2009年9月11日

株式会社フジクラ
光システム技術部

Flebo ダイアル FNX0710(v.3.0.5)不具合のお知らせ

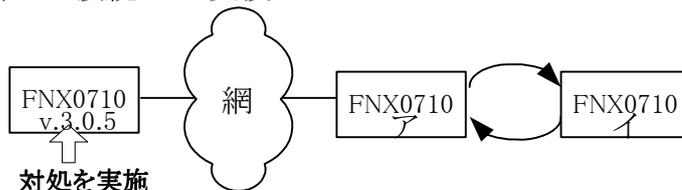
FNX0710アからFNX0710イに交換。対向拠点間で通信不可状態になります。
接続状態にて VPN:OK
主信号(ユーザパケット)通信不可

稼動していた FNX0710 を別の FNX0710 に交換した場合、接続状態で VPN は OK、導通確認も OK だがメールやファイル転送等の主信号通信ができない状態になることがあります。これは交換した FNX0710 と対向する FNX0710 が最新のファームウェアバージョン v.3.0.5 では主信号用の宛先アドレスが交換した FNX0710 の IP アドレスに更新されず交換前のアドレスのままになってしまうためです。v.3.0.4 以下の装置では起こりません。また装置間管理用のアドレスは正常に更新されるため接続状態や導通確認は OK と表示されます。

不具合内容：主信号用の宛先 IP アドレスの更新ができない

1) 1:1接続 での交換

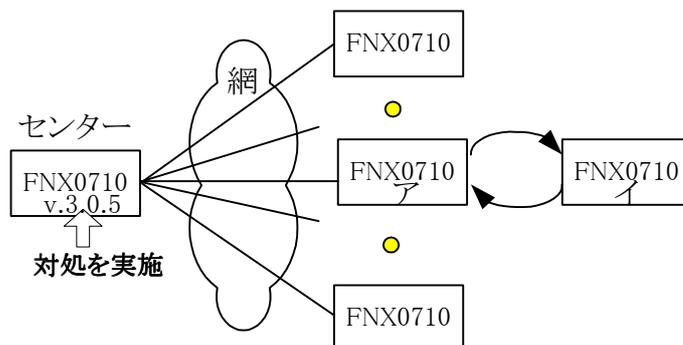
FNX0710アからFNX0710イに交換。対向拠点間で通信不可状態になります。
対向側で暫定対処を実施ください。

- (1) 交換した拠点を電話帳から一旦削除し、再登録する。
- (2) 電源の OFF/ON

2) 多拠点接続にて拠点側での交換

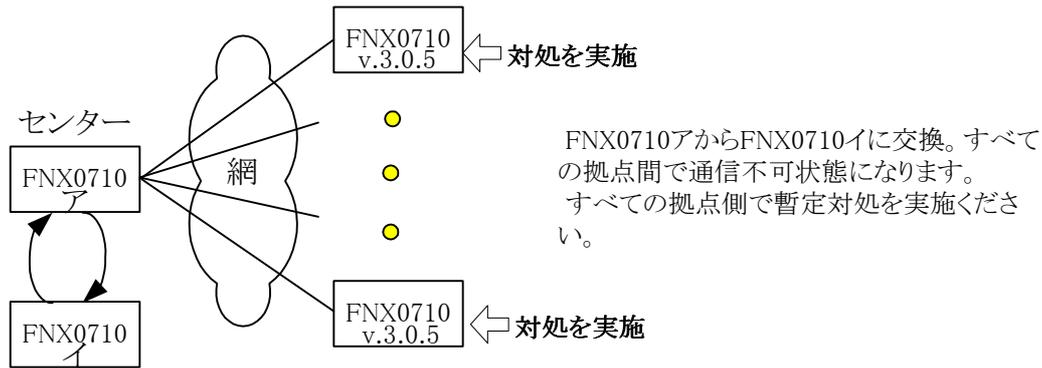
FNX0710アからFNX0710イに交換。センターとFNX0710イ間で通信不可状態になります。
センター側で暫定対処を実施ください。

1) センター－拠点構成でセンター側を交換しセンターからアップデート

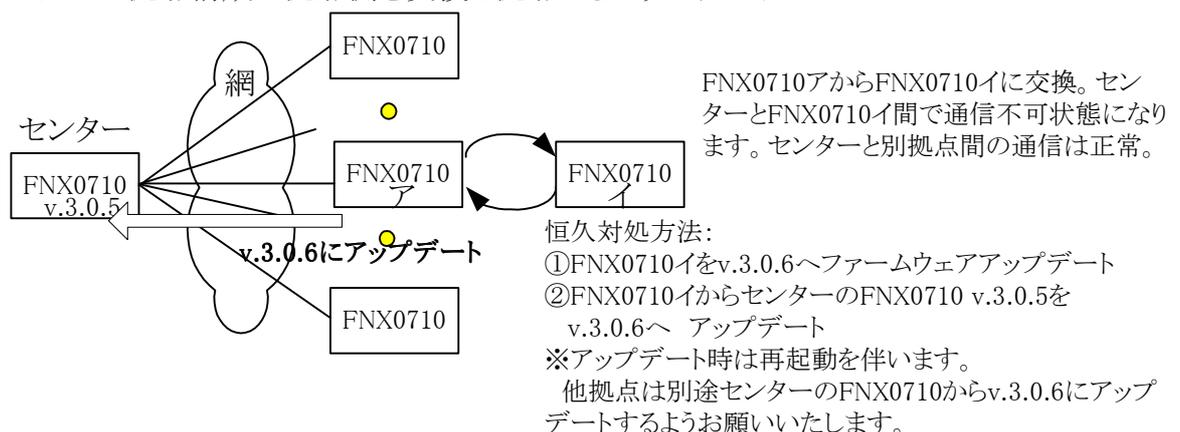
交換した拠点から対向拠点のアップデートは装置間管理用のパケットを使って行えるため主信号通信ができない状態でも可能です。現行バージョン v.3.0.5 以下のセンター設定であれば Web ブラウザのメニュー「オプション」－「接続先ファームウェアアップデート」から実施します。

① 対向装置が交換されても主信号用アドレス情報を正常に更新する

② 拠点設定でも接続先ファームウェアアップデートが可能にする

2) センター－拠点構成で拠点側を交換し拠点からアップデート

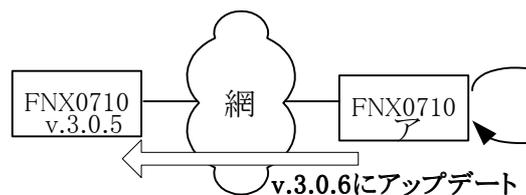
また交換拠点が拠点設定の場合でも交換拠点を v.3.0.6 にアップデートした後に、Web ブラウザのメニュー「オプション」－「接続先ファームウェアアップデート」から対向拠点をアップデートできます。
